ID: …_____14476 Codice istanza online VIA100000138……

DATACENTER AWS EUROPE A ZIBIDO SAN GIACOMO

Ogg. : procedura di valutazione impatto ambientale
Controdeduzioni dell'ing. Ambrogio Noé alle recenti osservazioni depositate

Figura 3.7 Alternative tracciato HVline- da studio di fattibilità elettrodotto

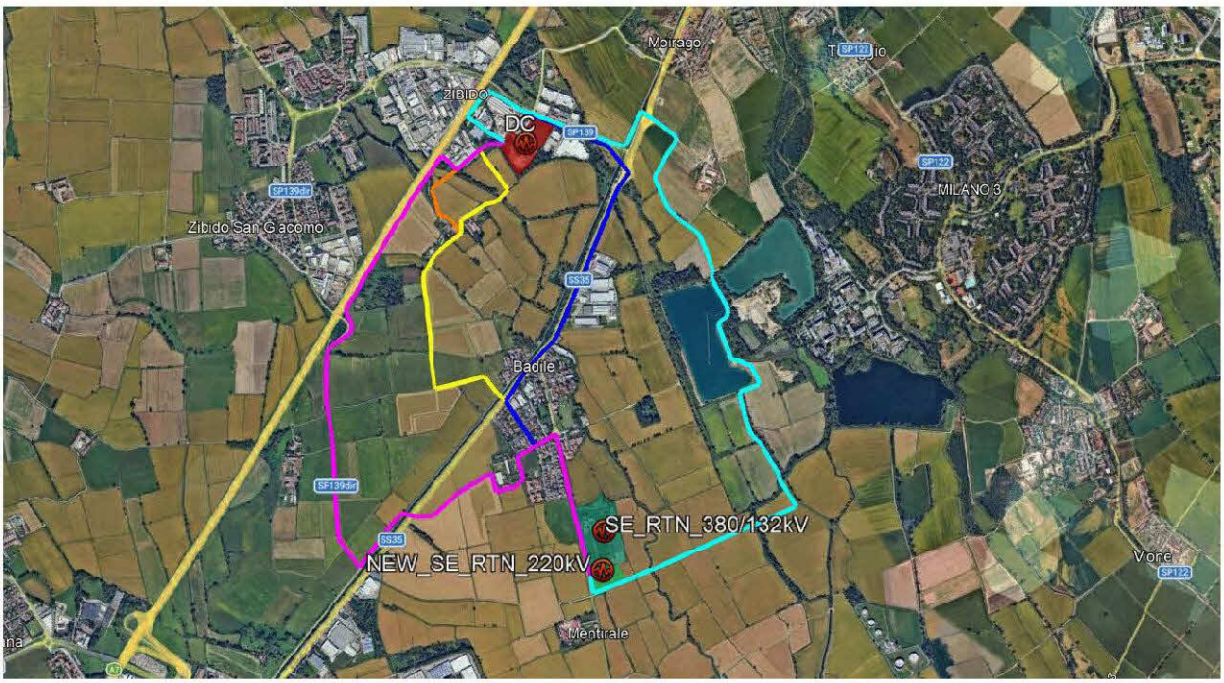
Tuttavia su richiesta della Regione Lombardia il proponente il 1° luglio ha fornito maggiori informazioni sulla lunghezza dell'elettrodotto. La lunghezza di questo tracciato era nella prima ipotesi del gennaio 2026 di oltre 3 km. Nella ipotesi del 1° luglio 2026 identificata in giallo é ridotta a 2,8 km . Lunghezza importante che da sola fa decadere l'ipotesi inizialmente avanzata dal parco sud di tracciato cortissimo , esonerabile di vincoli ambientali parco sud.

Non essendosi ora in data 29 luglio il parco sud accorto della reale lunghezza dell'elettrodotto , per forza di cosa decadono le considerazioni che aveva precedentemente fatto sulla lunghezza molto limitata dell'elettrodotto e sono da ritenere invece confermati i vincoli ambientali propri del parco sud che rendono la alternativa "gialla" deposiata dal proponente il 1° luglio praticabile.

Riguardo il tracciato dell'elettrodotto , lo scrivente conferma di avere sentito gli altri agricoltori , che sono favorevoli al tracciato blu. E molto contrari al tracciato giallo.

Anche in considerazione della arroganza manifestata ieri da se dicenti incaricati da AWS Europe , lo scrivente insiste affinché il Ministero , la Commissione del Ministero e il Commissario speciale boccino l'alternativa evidienziata in giallo del tracciato dell'elettrodotto e invece approvino la alternativa lungo la via longarone e la statale dei giovi secondo il tracciato evidenziato in blu.
